MATRIZ DE RESPUESTA A COMENTARIOS-DOF

Respuesta a comentarios al Proyecto de Norma Oficial Mexicana PROY-NOM-019-ASEA-2024, Instalaciones de Procesamiento de Gas Natural. (cancela a la NOM-137-SEMARNAT-2013, Contaminación atmosférica. - Complejos procesadores de gas. - Control de emisiones de compuestos de azufre), publicado el 10 de marzo de 2025.

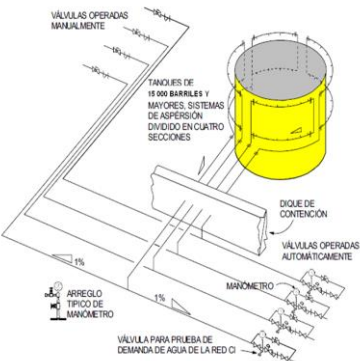
1.-SECCIÓN/ CAPÍTULO/ ARTÍCULO/ PÁRRAFO/ FRACCIÓN/ INCISO	2.- EMISOR DEL COMENTARIO	3.-PROPUESTA / COMENTARIO / JUSTIFICACIÓN	4.-RESPUESTA	5.-TEXTO FINAL DE LA REGULACIÓN
o afectada por la radiación del fuego, como se muestra en la Figura 2, y

b) Para tanques de 2 385 m ³ (15 Mb) de capacidad y mayores, se deben diseñar con 2 anillos de enfriamiento instalados a diferentes alturas, los anillos se deben dividir en 4 secciones de manera que la sección superior e inferior de un mismo cuadrante, tengan una alimentación común de agua, por lo que para este caso se debe disponer de 4 alimentaciones de agua, su ubicación debe considerar la dirección de los vientos dominantes, de tal forma que se optimice la aplicación del agua de enfriamiento en la superficie involucrada o afectada por la radiación del fuego, como se muestra en la Figura 3.			Se elimina numeral derivado de los comentarios recibidos en el portal de CONAMER, con número de folio B000251083 enviados por la Lic. Diana Gabriela Martinez Iribarren.	
 El diagrama muestra un tanque cilíndrico con un sistema de enfriamiento por agua. Se indican 'VALVULAS OPERADAS MANUALMENTE' en la parte superior y 'VALVULAS OPERADAS AUTOMÁTICAMENTE' en la parte inferior. Se muestran 'JUEGOS DE BRIDAS' y 'TANQUES DE 2000 A 10000'. Se indica un 'DIQUE DE CONTENCIÓN' y un 'MANÓMETRO'. Se menciona 'CAMBIO DE ESPECIFICACIÓN A=ACERO AL CARBÓN B=ACERO INOXIDABLE O ACERO AL CARBÓN CON RECUBRIMIENTO GALVANIZADO'. Se indica un 'ARREGLO TÍPICO DE MANÓMETRO' y una 'VALVULA PARA PRUEBA DE DEMANDA DE AGUA DE LA RED CI'.			Se elimina figura derivado de los comentarios recibidos en el portal de CONAMER, con número de folio B000251083 enviados por la Lic. Diana Gabriela Martinez Iribarren.

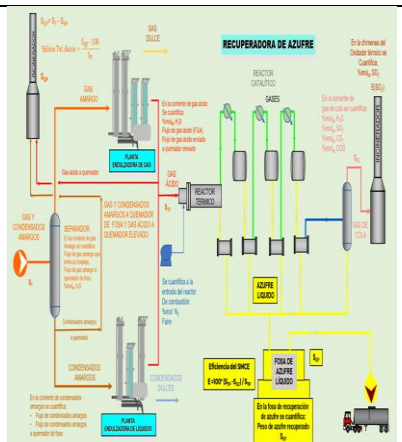
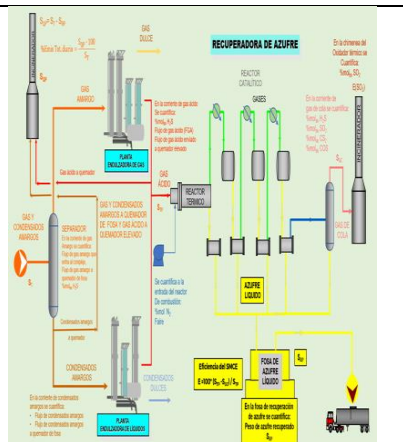
1.-SECCIÓN/ CAPÍTULO/ ARTÍCULO/ PÁRRAFO/ FRACCIÓN/ INCISO	2.- EMISOR DEL COMENTARIO	3.-PROPUESTA / COMENTARIO / JUSTIFICACIÓN	4.-RESPUESTA	5.-TEXTO FINAL DE LA REGULACIÓN
emisiones (plantas recuperadoras de azufre), la medición debe ser compensada por presión, temperatura y por el peso molecular en condiciones de referencia. Como elemento primario de medición se puede utilizar un tubo Venturi, placas de orificio o equivalente. (Ver Figura 7).				emisiones (plantas recuperadoras de azufre), la medición debe ser compensada por presión, temperatura y por el peso molecular en condiciones de referencia. Como elemento primario de medición se puede utilizar un tubo Venturi, placas de orificio o equivalente. (Ver Figura 3).
% $\text{mol}_{\text{bH}} \text{H}_2\text{S}$: es la concentración base húmeda promedio de 24 horas de ácido sulfhídrico (H_2S) en el Gas ácido a la entrada del Sistema de control de emisiones; se determina mediante análisis de cromatografía de gases con columna empacada y detector de conductividad térmica en base seca, efectuando las correcciones por el contenido de agua (ver Figura 7).			Se renumera referencia a figura derivado de los comentarios recibidos en el portal de CONAMER, con número de folio B000251083 enviados por la Lic. Diana Gabriela Martínez Iribarren.	% $\text{mol}_{\text{bH}} \text{H}_2\text{S}$: es la concentración base húmeda promedio de 24 horas de ácido sulfhídrico (H_2S) en el Gas ácido a la entrada del Sistema de control de emisiones; se determina mediante análisis de cromatografía de gases con columna empacada y detector de conductividad térmica en base seca, efectuando las correcciones por el contenido de agua (ver Figura 3).
